PROVINCIA
DI FIRENZE

CONFERENZA DI SERVIZI

Seduta del giorno 08/04/2014 – terza seduta

Procedura di Valutazione di Impatto Ambientale (VIA) ai sensi dell'art. 52 e seg. della LR 10/2010 per il progetto per la realizzazione e gestione di un impianto di incenerimento rifiuti non pericolosi con recupero energetico mediante produzione di energia elettrica ai sensi del DM 06/07/2012. Loc. Case Passerini nel Comune di Sesto Fiorentino (FI). Proponente: Q.tHerma s.r.l.

Fig.1. estratto SIA pag. 10/100. Per facilitare la lettura la freccia blu indica la linea CMC100%, la freccia verde il punto nominale, la freccia rossa il punto di progetto.

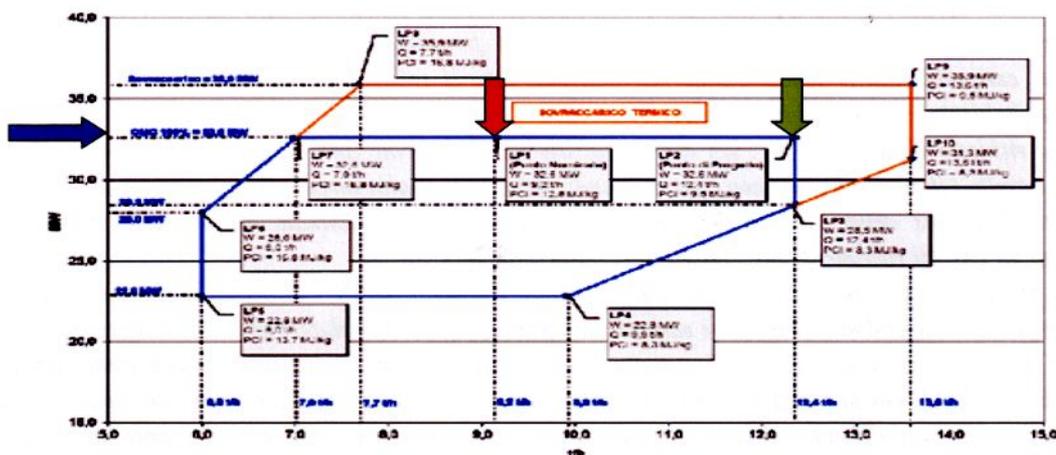
Il proponente Q.Hermo nello Studio di Impatto Ambientale (Fig.5 Pag.10/100) riporta un grafico nel quale si correlano il carico termico (asse y), con la combustione oraria di rifiuti (asse x). Lo stesso grafico è stato poi rappresentato nel documento denominato "Elaborato 001" in risposta alla richiesta di integrazioni a seguito della C.d.S. del 03/09/2013.

A pag. 60/109 di quest'ultimo documento il proponente sostiene che "...il funzionamento ottimale di ciascuna linea dell'impianto (sono in totale 2) lo si ottiene con un valore di carico termico pari a 32.6MW corrispondenti alla linea CMC (Carico Massimo Continuo) 100% con potere calorifico dei rifiuti che risulta compreso tra 9.5 MJ/kg (equivalenti a 2.270 Kcal/Kg) e 16.8 MJ/Kg (equivalenti a 4.010 Kcal/Kg)...".

Si erinve quindi che in dipendenza del PCI dei rifiuti in ingresso, pur mantenendo il funzionamento ottimale dell'impianto, possono essere inceneriti da un minimo di circa 110.000 T/AA ad un massimo di 198.760 T/AA.

Il proponente sia nello studio di impatto ambientale (pag.11/100), che nelle citate integrazioni prevede una possibile riduzione del PCI dei rifiuti nel periodo di attività del termovalorizzatore (25 anni), senza però addurre nessuna motivazione oggettiva. Basandosi su questa ipotesi, al fine di permettere un corretto esercizio dell'impianto chiede alla C.d.S. di autorizzare il trattamento di 198.400 T/AA, anziché 136.760 T/AA come previsto nella programmazione interprovinciale.

Q.Thermo negli stessi documenti già citati riporta, anche, gli scenari di esercizio medio e di esercizio massimo (pagg. 10 e 11 del SLA) del termovalorizzatore.

Nella prima ipotesi che corrisponde allo smaltimento di 136.760 T/AA di rifiuti sono previste 7.440 h/AA di funzionamento, pari a 310 gg/AA, mentre nel secondo scenario che prevede l'impiego di 198.400 T/AA di rifiuti, l'impianto risulta marciante per 8.000 h/AA, ossia 330 gg/AA.

Si evince quindi che per smaltire tutta la quantità di materiale con minor PCI, l'impianto deve essere mantenuto attivo per più giorni all'anno sottraendo conseguentemente 25gg/AA da poter dedicare a manutenzioni e pulizie delle strutture.

Pur non essendo in grado di dare prescrizioni di dettaglio in tal senso appare difficilmente comprensibile come un impianto tecnologico, che lavora con materiale di qualità peggiore e per più tempo all'anno possa mantenere lo stesso grado di efficienza ambientale ed energetica, che nelle condizioni di esercizio medio.

1. Che venga definito il carico termico nominale dell'impianto di termovalorizzazione ed il PCI (espresso in KJ/Kg) di riferimento dei rifiuti, in modo da definire chiaramente la quantità annua complessiva (Ton/anno) di rifiuti impiegati per alimentare i forni dell'impianto;

2. Nel caso l'impianto risulti attivo per più di 310 gg/AA le necessarie evidenze per la corretta manutenzione ordinaria e straordinaria del termovalorizzatore nel suo complesso, in quanto si presuppone che vengano impiegati rifiuti con un contenuto significativo di umidità;
